VYSVĚTLENÍ ZADÁVACÍ DOKUMENTACE ZE 7. 8. 2019

Název veřejné zakázky: Parkovací dům Benešov
Druh veřejné zakázky: na stavební práce podle § 14 odst. 3 ZZVZ
Druh zadávacího řízení: otevřené řízení podle § 3 písm. b) a § 56 ZZVZ

Schéma rozvodů SLP:

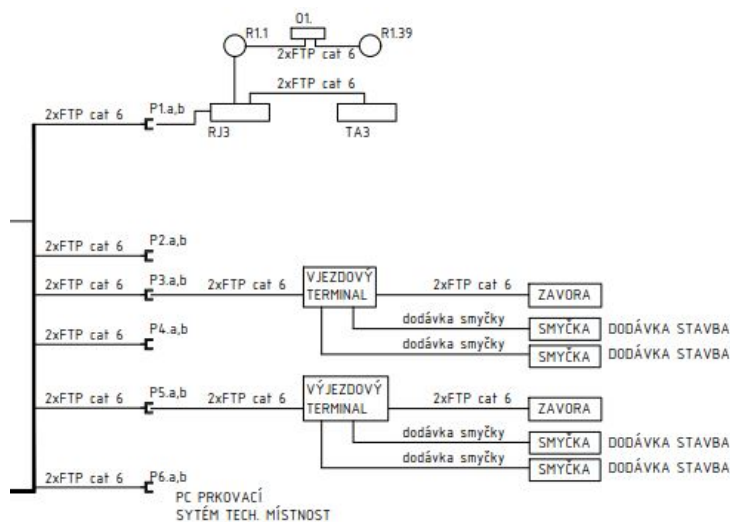
Na dotaz bylo odpovězeno částečně a přidána pouze položka kabelu. Kabel je potřeba ukončit na patch panelu. Patch panel ve stíněném provedení FTP není ve specifikaci požadován.

V technické zprávě a schématu rozvodu SLP je uvedeno, že síť pro parkovací systém bude v Cat. 6 FTP.

TZ: Dále bude síť využita pro parkovací systém. Kabeláž pro parkovací systém je provedena ve standardu **FTP cat 6**.

Ve specifikaci strukturované kabeláže jsou specifikovány pouze komponenty pro **nestíněné provedení (UTP)**.

Žádáme zadavatele o sjednocení jednotlivých částí dokumentace nebo o jejich doplnění.

Zadavatel na tento dotaz již reagoval v předchozích vysvětleních zadávací dokumentace, potřebná úprava byla provedena.
